ARPAT - Area Vasta Costa – Dipartimento di Pisa Settore supporto tecnico

Oggetto: Invio contributo specialistico – Ecofor Service spa, procedimento PAUR per il progetto di “Recupero volumetrico delle aree interne al Comparto Ecologico ubicato in località Gello di Pontedera (PI), mediante la costruzione di un nuovo lotto di ampliamento della discarica per rifiuti speciali non pericolosi”. Osservazioni alle integrazioni del proponente in merito agli aspetti legati all’impatto in atmosfera.

Ecofor Service spa, procedimento PAUR per il progetto di “Recupero volumetrico delle aree interne al Comparto Ecologico ubicato in località Gello di Pontedera (PI), mediante la costruzione di un nuovo lotto di ampliamento della discarica per rifiuti speciali non pericolosi” - Osservazioni alle integrazioni del proponente in merito agli aspetti legati all’impatto in atmosfera

Figura 2: “Scenario di stato autorizzato”: analisi dei valori massimi orari superiori a 2 ou_E/m³, a sinistra (Tabella 6.28 “Studio”); distribuzione dei superamenti in funzione delle ore della giornata, a destra (Tabella 6.29 “Studio”).

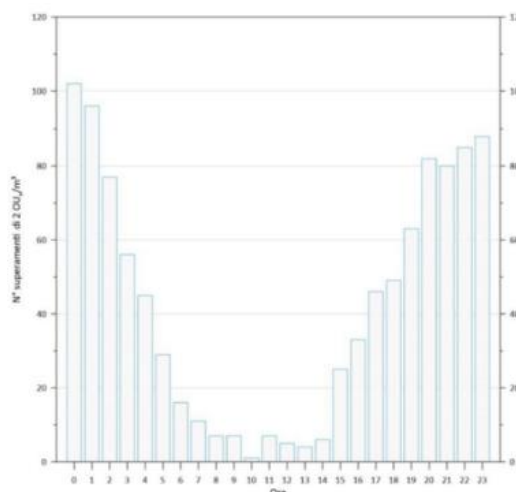
proponente ha «ritenuto opportuno effettuare un approfondimento, andando a definire la frequenza di superamenti orari per ciascun recettore, considerando in modo cautelativo la concentrazione massima orario restituita dal modello». I risultati ottenuti sono riportati nella Tabella 6.28 dello “Studio” (Figura 2). Il proponente dichiara che «dalla Tabella 6.28, in cui sono riportati i superamenti sulle postazioni, si osserva che questi sono di lieve entità e che dall’analisi della distribuzione dei massimi orari rispetto alle ore del giorno, questi si verificano principalmente nelle ore notturne». Il proponente conclude segnalando che «il fatto che i superamenti si verifichino principalmente di notte sfavorisce la percezione del disturbo da parte della popolazione potenzialmente esposta: banalmente nel periodo notturno solitamente le finestre sono chiuse».

Si evidenzia che l’indicatore codificato negli “Indirizzi Nazionali”¹ per individuare e valutare i possibili episodi di disturbo olfattivo è il 98° percentile annuo delle concentrazioni medie orarie “di picco” e che il superamento del valore soglia corrispondente alla classe di sensibilità deve intendersi come una condizione di conclamato disturbo olfattivo protratta per più del 2 % delle ore/anno (175 ore). La circostanza per cui tale condizione possa verificarsi nelle ore notturne nulla toglie alla criticità del fenomeno, né può essere considerato un’attenuante alla gravità dello stesso. Peraltro, nel periodo estivo si può banalmente ritenere che le finestre non siano chiuse ovvero che i residenti i recettori individuati possano fruire di spazi esterni nei resedi.

Il fattore *peak-to-mean ratio* (pari a 2,3) che viene moltiplicato per il valore della media oraria delle concentrazioni di odore stimate presso i recettori è finalizzato a tenere conto che la percezione olfattiva avviene su periodi brevi (concentrazioni “di picco”), quindi anche per episodi di maleodoranza riferiti a periodi inferiori all’ora; pertanto, valutare la media oraria può comportare una sottostima della percezione effettiva e quindi del disagio. Un’analisi delle frequenze dei superamenti delle concentrazioni massime rilevate presso i recettori può avere senso se si considerano simulazioni di dispersione che impiegano dati meteorologici e si stimano le concentrazioni di odore su intervalli temporali sub-orari (dell’ordine di 5÷15 minuti). Poiché le simulazioni di dispersione vengono effettuate con scansione temporale oraria³, il calcolo del 98° percentile annuo delle concentrazioni medie orarie “di picco” di odore rappresenta solo un’approssimazione del risultato di una simulazione di dispersione effettuata con scansione temporale sub-oraria.

Figura 3: "Scenario di stato di progetto", analisi dei valori massimi orari superiori alle 2 ou_E/m³, a sinistra (Tabella 6.72 "Studio"); distribuzione dei superamenti in funzione delle ore della giornata, a destra (Tabella 6.32 "Studio").

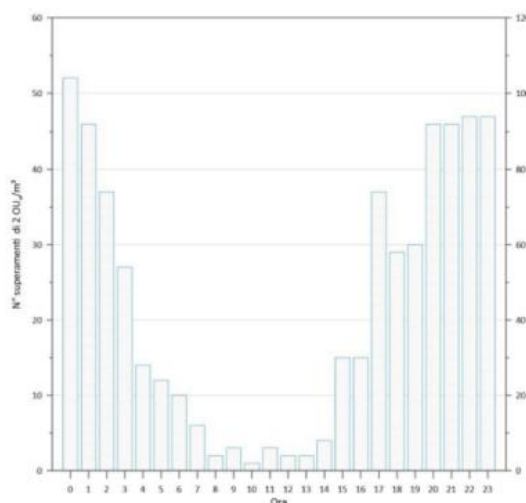
Analogo ragionamento viene effettuato per l'analisi dei superamenti delle soglie di compatibilità dello "Scenario di stato di progetto" per i recettori R6, Rec3, Rec4 e Rec9 che si trovano all'interno dell'isolinea con concentrazione di odore superiore a 2 ou_E/m³.

Oltre ad un incremento significativo delle percentuali sull'anno di superamento delle soglie di accettabilità per diversi recettori, le conclusioni del proponente riportate a pag. 183 dello "Studio" («come si osserva i superamenti sono di lieve entità: l'impatto maggiore si registra nel recettore R6, con il 2,72% di ore anno in cui le concentrazioni di odore risultano superiori a 2 UOe/m³, ma anche in questo caso la frequenza è estremamente contenuta e gestibile») non appaiono condivisibili in primo luogo per i motivi sopra esposti, ma anche perché non si comprende cosa si intenda per «gestibile» in riferimento alla frequenza dei superamenti. La chiusura delle finestre e l'eventualità che gli eventuali episodi di disturbo olfattivo possano verificarsi principalmente nelle ore notturne non può considerarsi certamente come azione migliorativa od in grado di ridurre la frequenza di tali episodi.

Si ricorda che secondo l'Organizzazione Mondiale della Sanità⁴ il livello di soglia per il disturbo olfattivo è la concentrazione alla quale non più del 5% della popolazione coinvolta in uno studio percepisce disturbo olfattivo per meno del 2% del tempo. I recettori R6 e Rec3 rappresentano l'11,8% circa dei 17 recettori considerati, percentuale che sale al 29,4% se si dovessero considerare anche i recettori Rec1, Rec4 e Rec12. Secondo quanto stabilito negli "Indirizzi Nazionali"¹ e per quanto indicato dall'OMS, l'analisi condotta dal proponente è indicativa di un possibile disturbo olfattivo per la popolazione residente.

Poiché le misurazioni olfattometriche, come già esposto, possono essere affette da incertezza, tenuto conto che le simulazioni possono ritenersi corrette dal punto di vista metodologico e pertanto i risultati ottenuti possono considerarsi attendibili, e considerati i margini di cautela adottati dal proponente nonché la prospettata diminuzione dei punti emissivi nel futuro e delle quantità trattate in discarica, al fine di limitare le fonti di incertezza si suggerisce che le campagne di rilevazione delle emissioni odorigene debbano essere condotte con maggiore frequenza (preferibilmente, 4 volte all'anno) e nelle varie stagionalità (attualmente le rilevazioni avvengono su base annuale).
